BlueVision NG

Bedieneinheit des Fahrhebels „Palm Beach“ ersetzen

BlueVision NG

Replace control unit of Palm Beach control lever

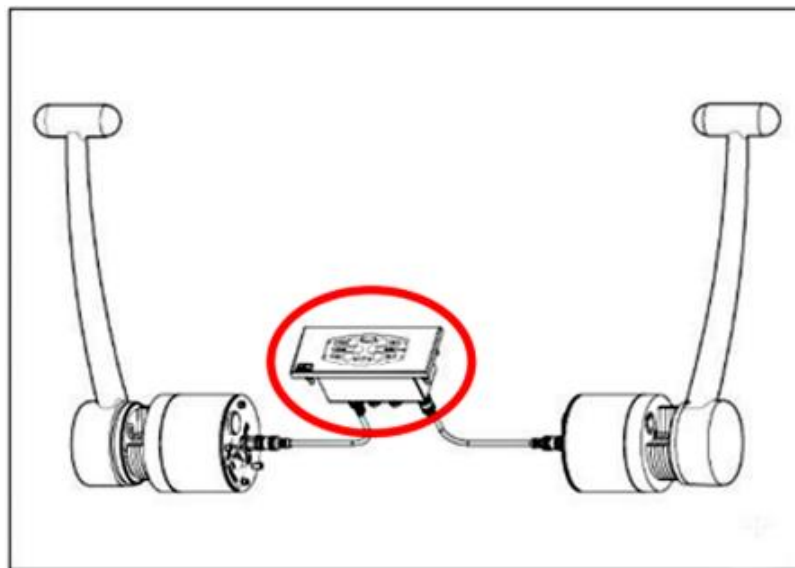
Im Falle einer Störung zwischen Bedieneinheit und Fahrhebel (zum Beispiel durch Kabelbruch), kann die Anlage außer Kontrolle geraten, was als Folge Personenschäden oder Sachschäden verursachen kann. Aus diesem Grund müssen die Bedieneinheiten X00E50210167 der in der Referenzliste aufgeführten Motoren umgehend gegen die Materialnummer B00E50207860 ersetzt werden.

Bedieneinheit X00E50210167 ausbauen und durch die neue Bedieneinheit B00E50207860 ersetzen.

Die in der Referenzliste aufgeführten Motoren umgehend umrüsten.

Gültigkeit der Maßnahme: bis 12.2018.

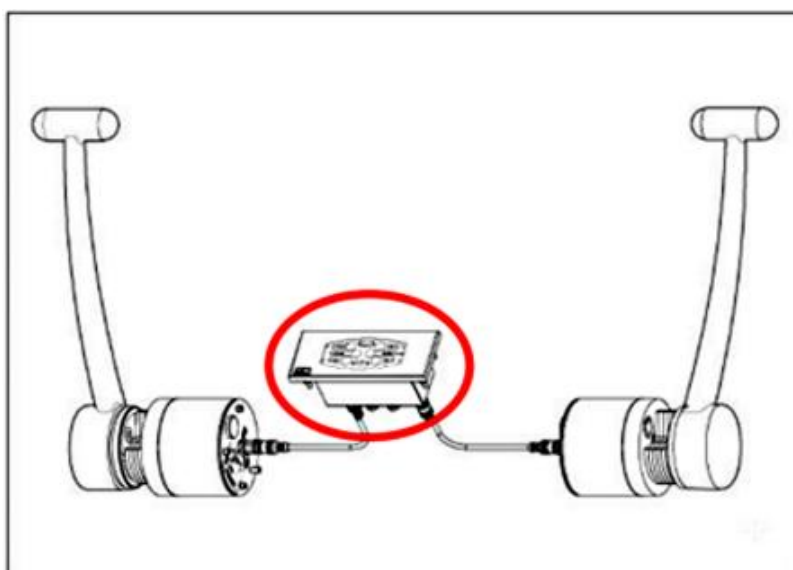
In the event of a malfunction between the control unit and the control lever (e.g. because of a wire break), the system can get out of control, which could cause injuries and/or material damage. Therefore, the control units X00E50210167 of the engines appearing in the reference list must immediately be replaced with material number B00E50207860.

Engines appearing in the reference list must be converted immediately.

Action is valid until: 12.2018.
